**Dotyczy: postępowania o udzielenie zamówienia publicznego w trybie podstawowym bez negocjacji, pn.: „Wymiana 5 sztuk zasilaczy awaryjnych UPS i dwóch sztuk zestawów baterii dla podtrzymania awaryjnego zasilania” - nr postępowania 43/TP/2024**

Na podstawie art. 284 ust. 6 ustawy z dnia 11 września 2019 r. - Prawo zamówień publicznych (t. j. Dz. U. z 2023 r. poz. 1605 ze zm.), [zwanej dalej także „PZP”] Zamawiający udostępnia treść zapytań dotyczących zapisów specyfikacji warunków zamówienia (dalej „SWZ”) wraz z wyjaśnieniami. W przedmiotowym postępowaniu wpłynęły następujące zapytania:

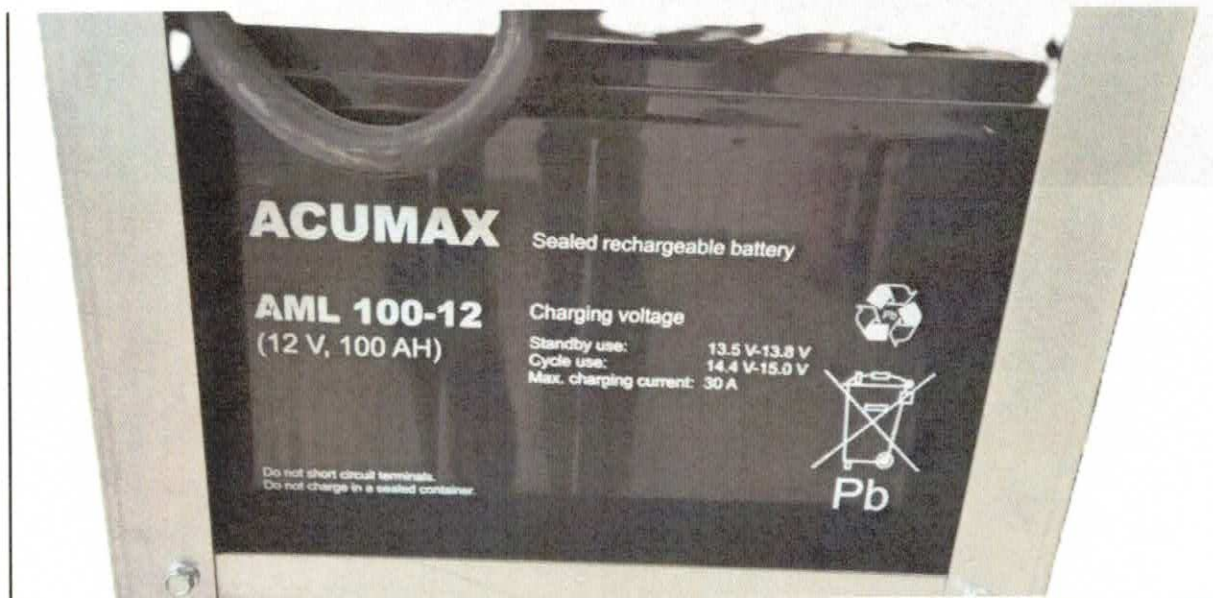
Prosimy o podanie typu, wymiarów oraz ciężaru zasilaczy UPS oraz baterii przeznaczonych do utylizacji.

Zamawiający przedstawia poniżej zdjęcia tabliczek znamionowych UPS oraz baterii przeznaczonych do utylizacji.

Zdjęcie - schemat jednokreskowy.

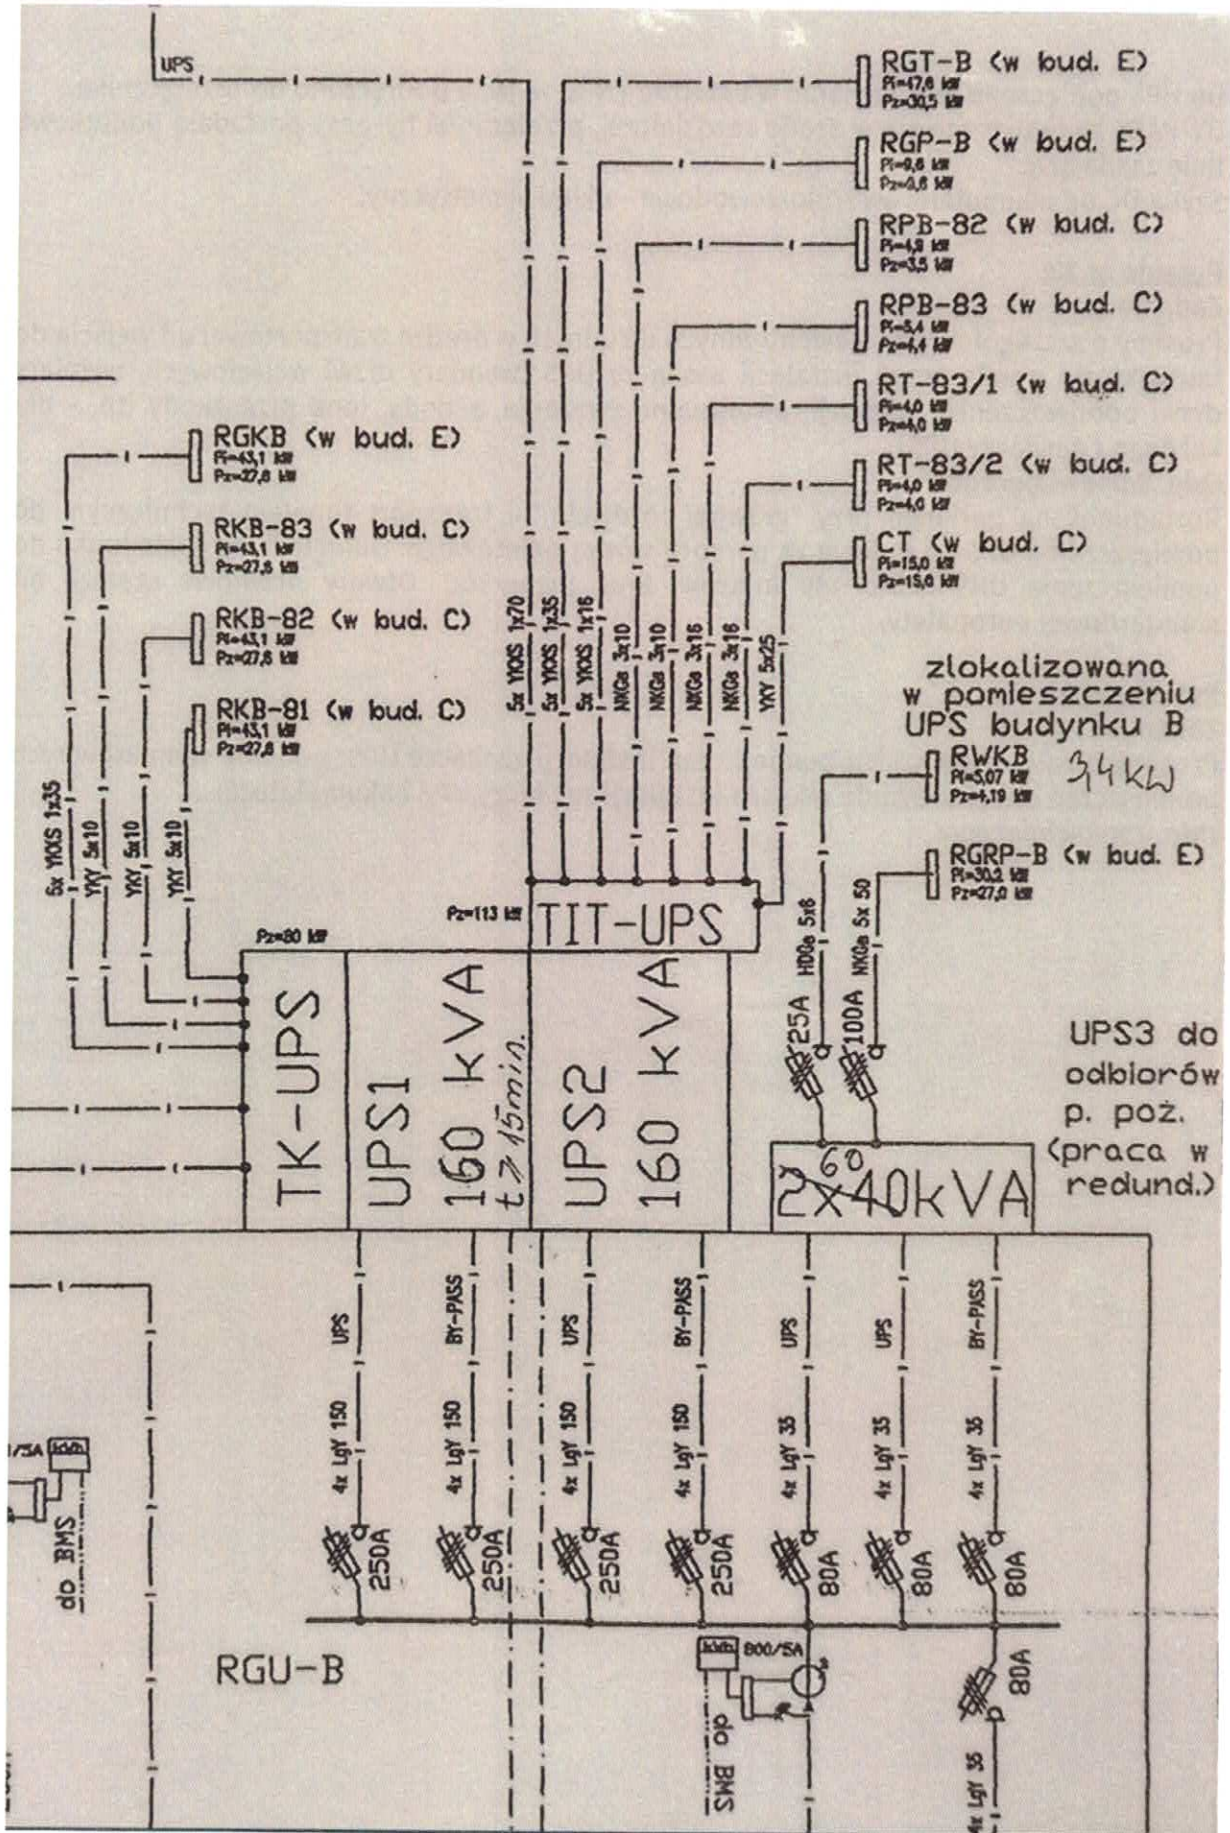
Prosimy o udostępnienie schematu elektrycznego obiektu dotyczącego włączenia nowych zasilaczy UPS w system zasilania obiektu.

Do UPS podłączone jest zasilanie w układzie TN-S, wyjście podłączono do przetwornika BY-PASS znajdującego się w szafie rozdzielczej, przetworniki by-pass posiadają dodatkową linię zasilającą.  
Szyba DC od akumulatorów trójprzewodowa - układ symetryczny.

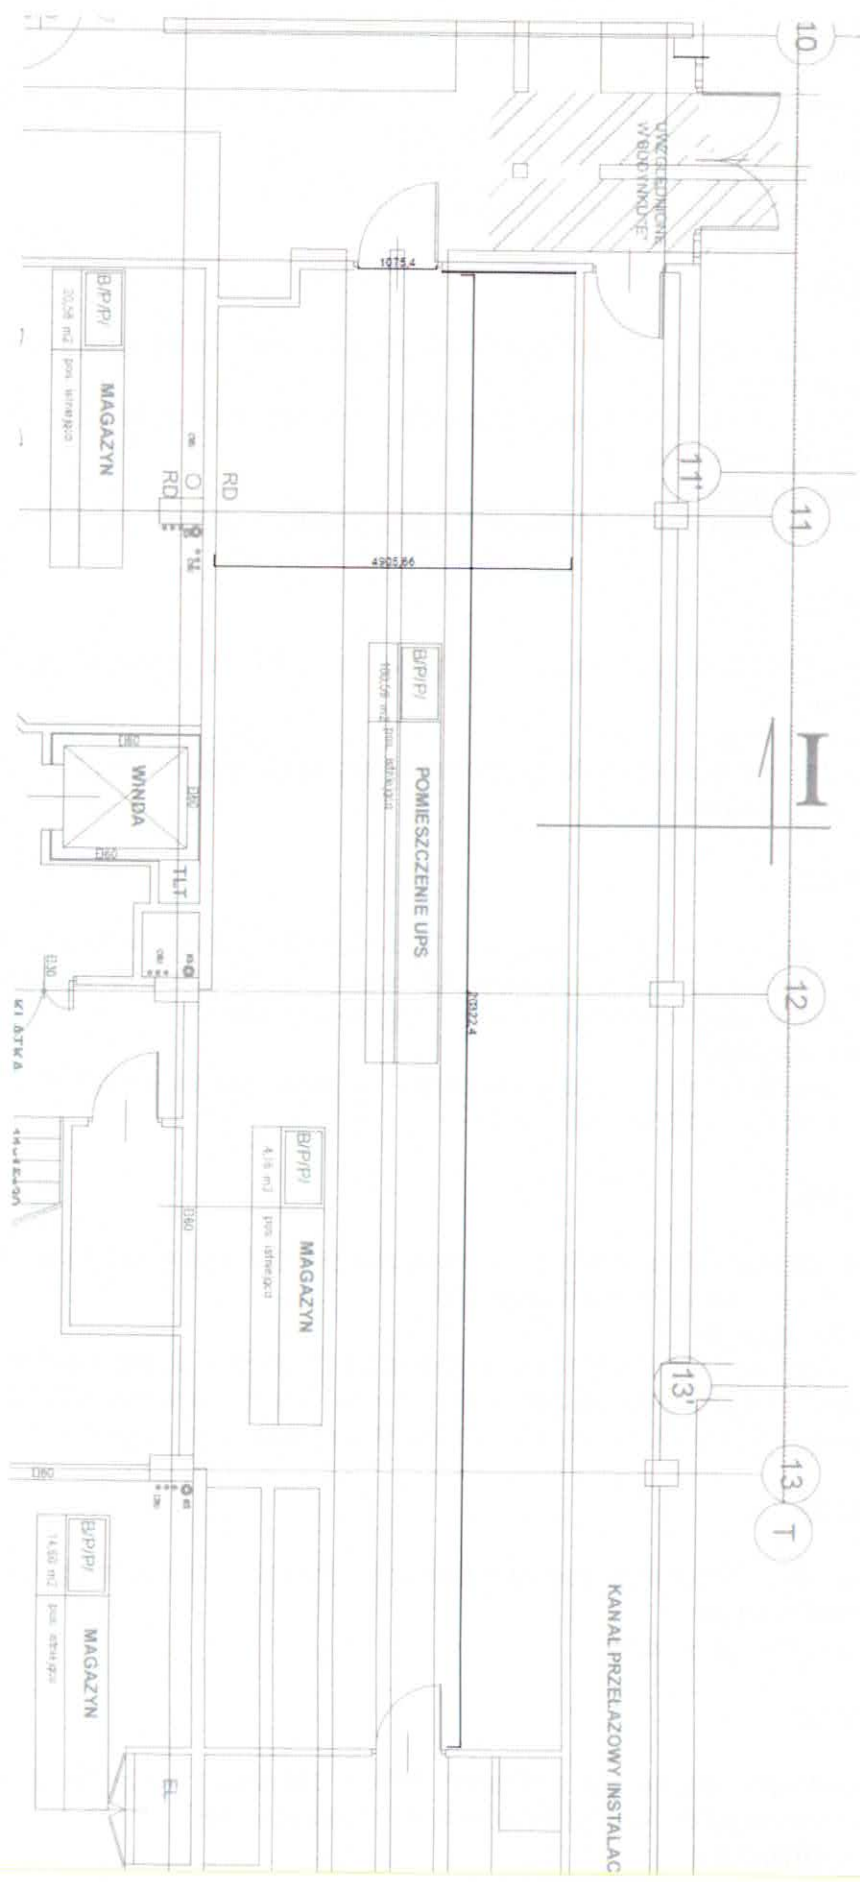
Prosimy o załączenie szkicu pomieszczeń instalacji zasilaczy UPS, podanie wymiarów tych pomieszczeń oraz wskazanie miejsca instalacji zasilaczy UPS i akumulatorów.
